Carrière d'argile Terreal de Cahaignes

Demande d'autorisation d'exploitation

Mémoire en réponse aux remarques formulées lors de l'enquête publique (30 mai au 14 juillet 2022)

Coupe schématique présentant la mise en place d'un merlon en limite de périmètre sollicité

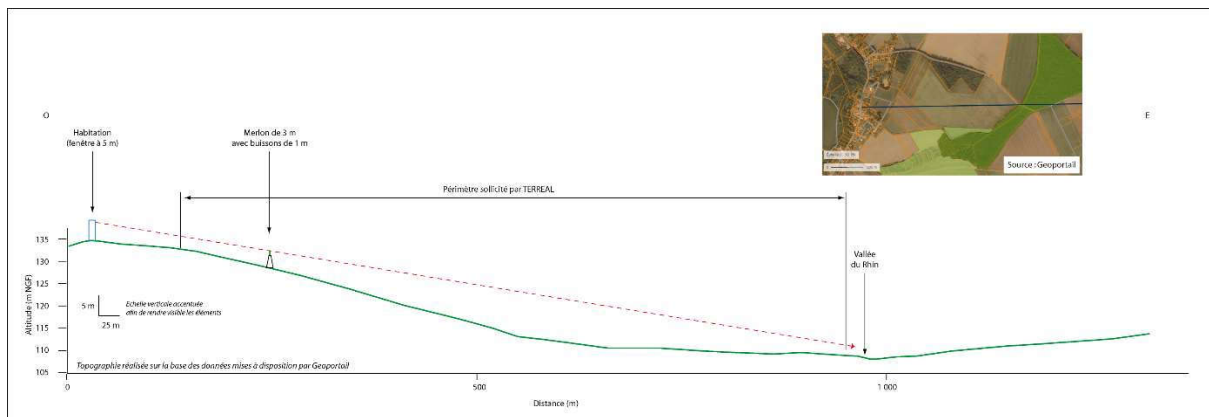
En complément au dossier et suite aux observations soulevées lors de l'enquête publique, afin de visualiser l'impact depuis les maisons du bourg de Cahaignes, certaines disposant d'un étage, une coupe topographique a été réalisée en positionnant un merlon de 3 m de hauteur en limite de périmètre. Afin de limiter l'impact du merlon, il a été retenu de le mettre en place au droit de la limite du recul de 100 m et de le végétaliser à l'aide de buissons d'environ 1 m de hauteur. Le second schéma figurant ce cas montre l'absence de vue directe sur le chantier tout en évitant de couper l'horizon.

Cette coupe montre qu'une habitation à étage sur la butte (bourg de Cahaignes) n'aurait pas de vue directe sur la carrière. Notons que la végétation sur merlon n'est pas prise en compte sur la coupe.

Figure 45 : Coupe géologique schématique de la commune de Cahaignes

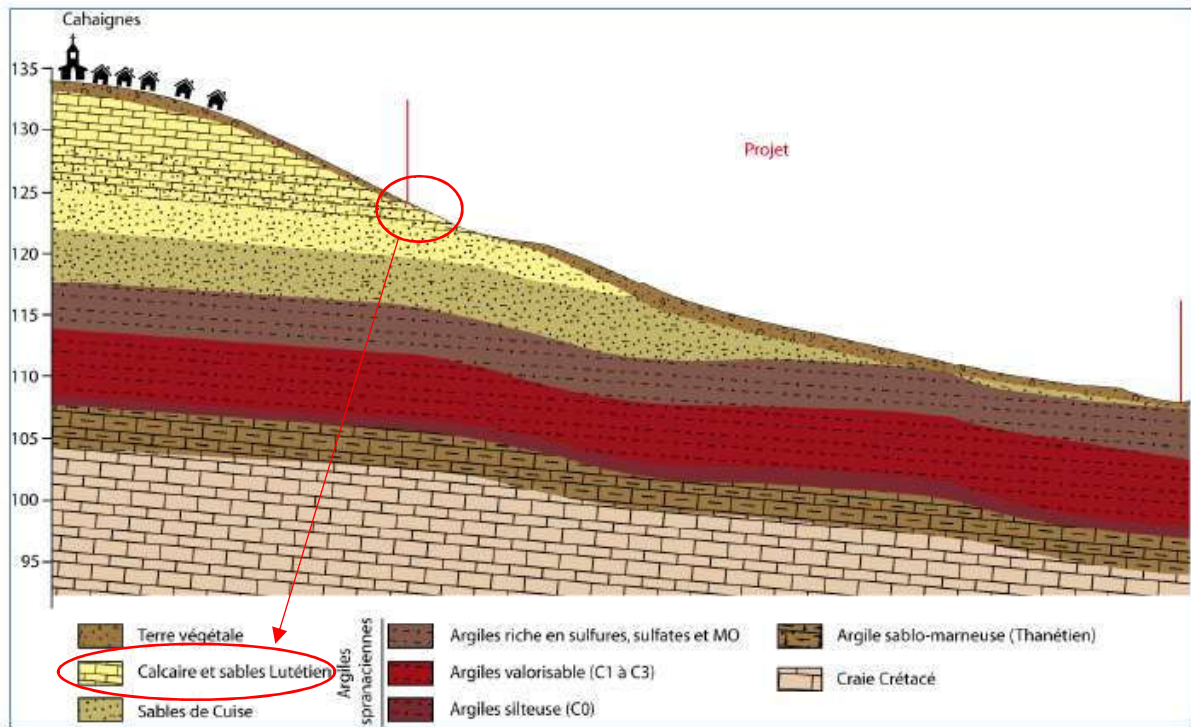
sables calcaires situés à la base du Lutétien. La coupe présentée en figure 45 de la demande a parfois été mal interprétée dans certains avis. Elle indique en légende « calcaire et sables Lutétien », toutefois le figuré indique qu’au niveau de la carrière (secteur à l’ouest) ce sont les sables lutétiens situés à la base de la formation qui représentent une partie du recouvrement et non les calcaires.

En effet, les logs de sondages réalisés par TERREAL les plus à l’ouest du projet (sondages LAN36 et LAN31) ne montrent pas de calcaire massif mais des sables, sables argileux avec de rares passées de calcaires gréseux sur le sondage LAN36, celles-ci restant ponctuelles et de quelques décimètres. Notons que le sondages LAN31 n’indique aucun calcaire.

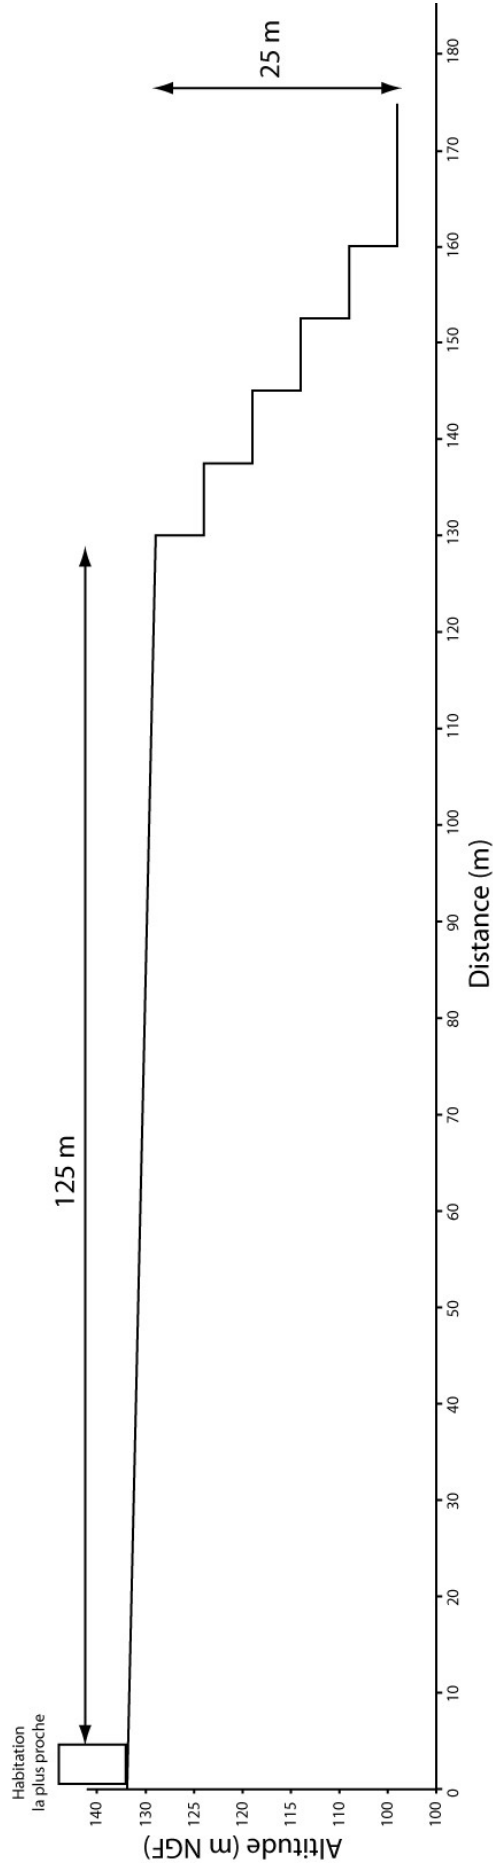
Suite au recul de 100 m proposé par TERREAL par rapport à la parcelle ZE 178, la hauteur maximum du front total passera à 25 m en rappelant qu'il ne s'agit aucunement d'un front d'un seul tenant mais d'une suite de gradins tels que schématisés sur la figure page 22.

Sur la figure, la hauteur des gradins a été prise à 5 m, hauteur maximum d'un gradin dans la future carrière. La pente intégratrice est de 1 m vertical pour 1,5 m horizontal.

En carrière, l'extraction sera menée en respectant la hauteur des fronts d'exploitation, la largeur des banquettes résiduelles et surtout en assurant une gestion rigoureuse des eaux de ruissellement de façon à éviter tout glissement, le sous-traitant restant sous la supervision de TERREAL. La gestion de l'eau est primordiale sur ce type d'exploitation et la société TERREAL en a la capacité de par les nombreuses carrières qu'elle exploite ou a exploité en moyens propres ou en sous-traitance.

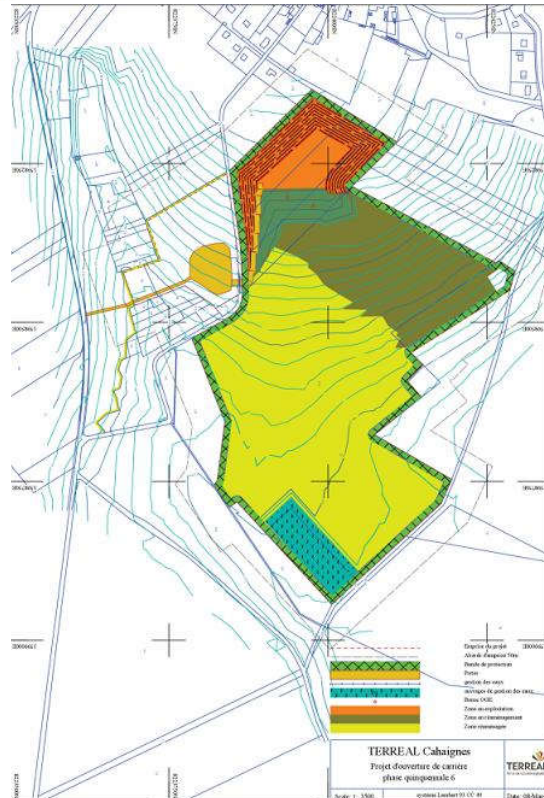
L'autorité environnementale recommande de mettre en cohérence les plans d'exploitation de la phase 6 avec les différentes pièces du dossier s'agissant de l'évitement de 1 000 m² de boisement sur la partie nord du périmètre d'exploitation. Elle recommande également de définir des mesures garantissant le maintien effectif de ce boisement et de sa fonctionnalité tout au long de l'exploitation de la carrière.

Le plan de la phase 6 a été modifié et est donné page suivante. L'emprise du boisement faisant l'objet d'un évitement a été retirée du plan.

Alternative exploitation et voirie en trait pointillé :

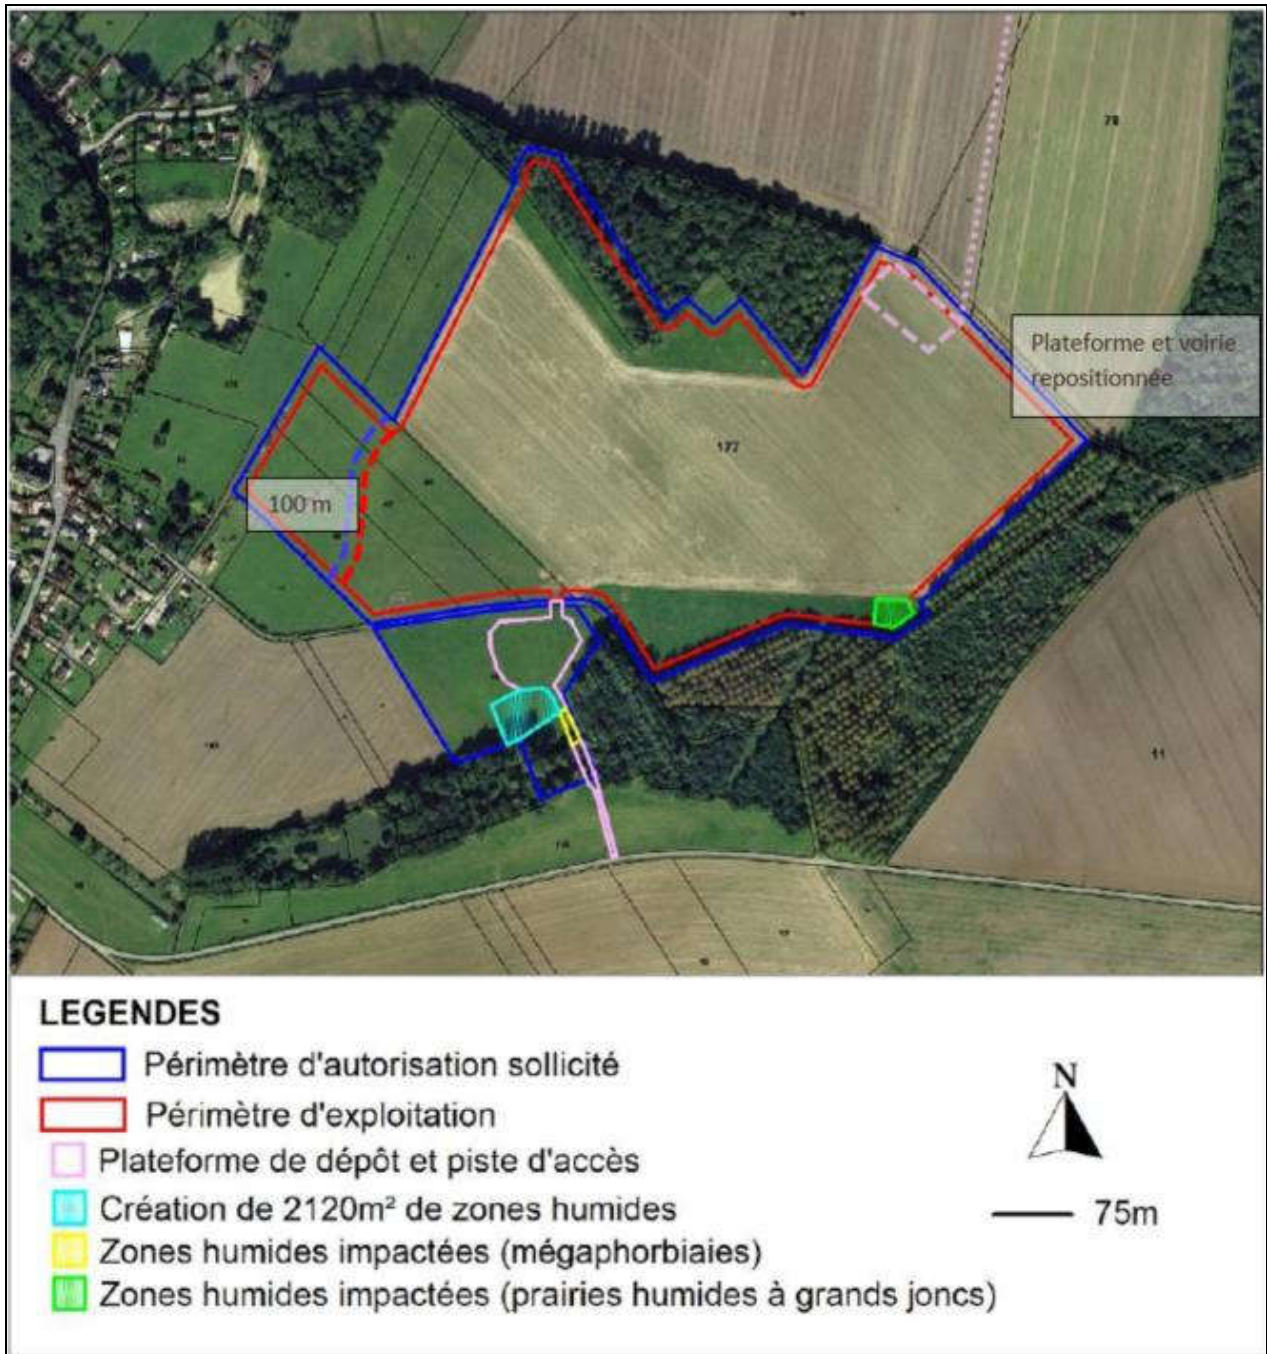
L'enquête publique a rapidement mis en lumière ce sujet de la circulation des poids lourds dans le centre-bourg, ce qui a permis de réinterroger la question de la maîtrise foncière.

Par suite, une alternative a finalement été rendue possible par accord des propriétaires des parcelles situées au Nord du site dont un extrait est donné en annexe 8.

- Repositionner des éléments importants du projet :
 - Alternative routière par le Nord ;
 - Modification de la position de la plateforme ;
- Supprimer les risques routiers par l'alternative Nord.
